(54) Title: METHOD, DEVICE AND SYSTEM FOR OPERATING MOBILE TELECOMMUNICATIONS TERMINALS IN A PUBLIC CELLULAR MOBILE RADIO NETWORK

(54) Bezeichnung: VERFAHREN, VORRICHTUNG UND SYSTEM ZUM BETREIBEN VON MOBILEN TELEKOMMUNIKATION-SENDGERÄTEN IN EINEM ÖFFENTLICHEN, ZELLULAREN MOBILFUNKNETZ

# INTERNATIONALER VORLÄUFIGER PRÜFUNGSBERICHT

Internationales Aktenzeichen PCT/DE99/02004

Figur

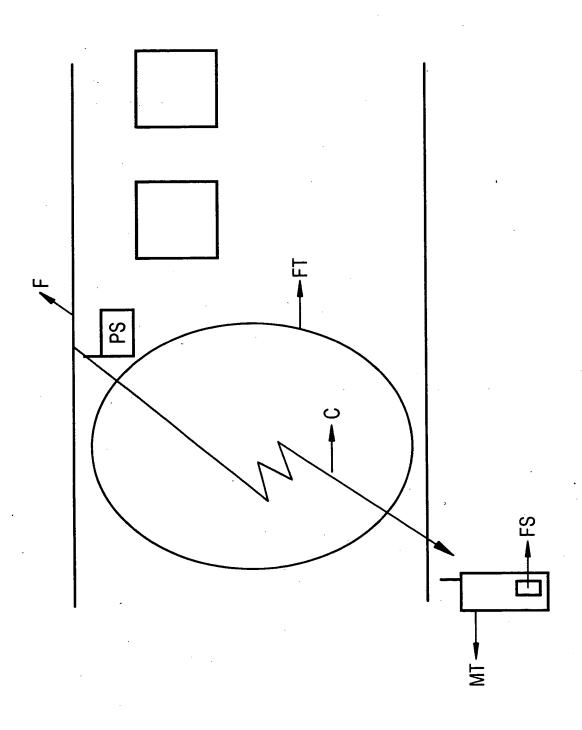
- Die "Pikozellenfunkeinrichtung", sowie die "Pikozellen-Sender-Feststation" hätten in den Ansprüchen eindeutig mit den in der Figur sowie in der Beschreibung 3. verwendeten Referenzzeichen "FS" für die "Pikozellenfunkeinrichtung" sowie "PS" für die "Pikozellen-Sender-Feststation" gekennzeichnet sein müssen (Regel 11.13 m) PCT). Die Ansprüche 6 und 7 genügen nicht diesem Erfordernis.
